Dostavba kanalizace v Brně II.			
- dostavba kanalizace v městských částech -			
Změnový list č. 06/BOS/-KOM/2021		Datum předložení:	9.4.2021
Ev. č.		Datum schválení:	
Objednatel:	Statutární město Brno		
Správce stavby:	Sdružení Garnets – VRV		
Zhotovitel:	Společnost „Kanalizace Brno II.“ - vedoucí společník OHL ŽS, a.s.; společník I – HOCHTIEF CZ a.s.; společník II – FIRESTA a.s.

Změnový list předkládá:	Zhotovitel, Společnost „Kanalizace Brno II.“		
Charakter změny:		Oprava položek dle skutečnosti	
Stavba / objekt / úsek:	Stavba: BRNO MČ BOSONOHY III. A IV. ETAPA DOSTAVBA ODDÍLNÉHO KANALIZAČNÍHO SYSTÉMU číslo a název SO: III.06 ULICE VRATNÁ DSO IV.05.3N		
Specifikace změny: FRÉZOVÁNÍ ZPEVNĚNÝCH PLOCH ASFALTOVÝCH S ODVOZEM DO VZDÁLENOSTI DLE MOŽNOSTÍ UCHAZEČE – VĚTŠÍ MOCNOST ZIVIČNÉ VRSTVY PROTI PROJEKTOVÉ DOKUMENTACI. UVAŽOVÁNO 100 MM, SKUTEČNOST 520 MM			
Zdůvodnění změny: Skutečná tloušťka asfaltových vrstev na ulici Vratná neodpovídá stavu uvedenému v rozpočtu stavby. Místo uvažovaných 10 cm se na stavbě nachází asfaltové souvrství o průměrné mocnosti 52 cm. Naopak je to v případě položek ODSTRAN PODKL ZPEVNĚNÝCH PLOCH S CEM POJIVEM S ODVOZEM DO VZDÁLENOSTI DLE MOŽNOSTÍ UCHAZE

SITUACE PŮVODNÍ KOMUNIKACE

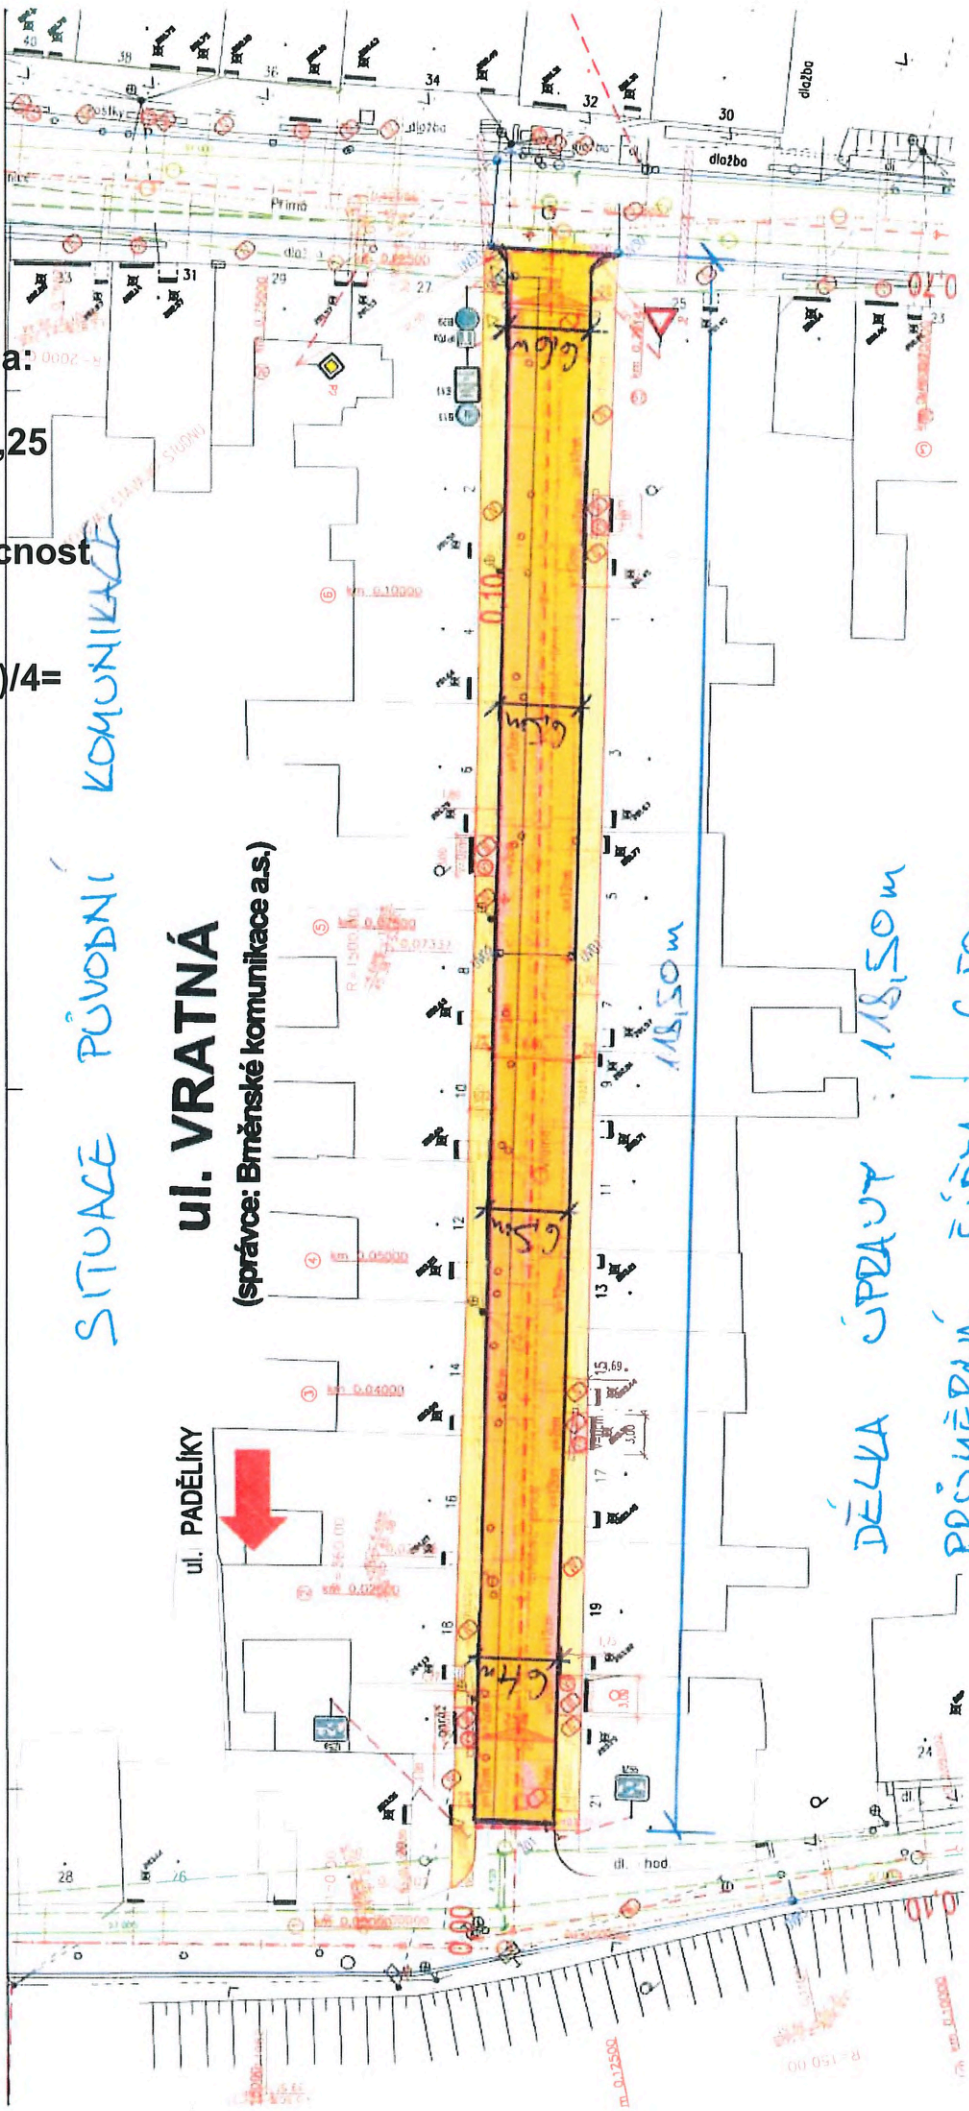
celková plocha:

$$118,5 \times 6,5 = 770,25$$

průměrná mocnost
živičné vrstvy

$$(70+50+55+45)/4 = 55 \text{ cm}$$

DĚLKA ÚPRAVY: 118,50m
PRŮMĚRNÁ ŠÍŘKA: 6,50m
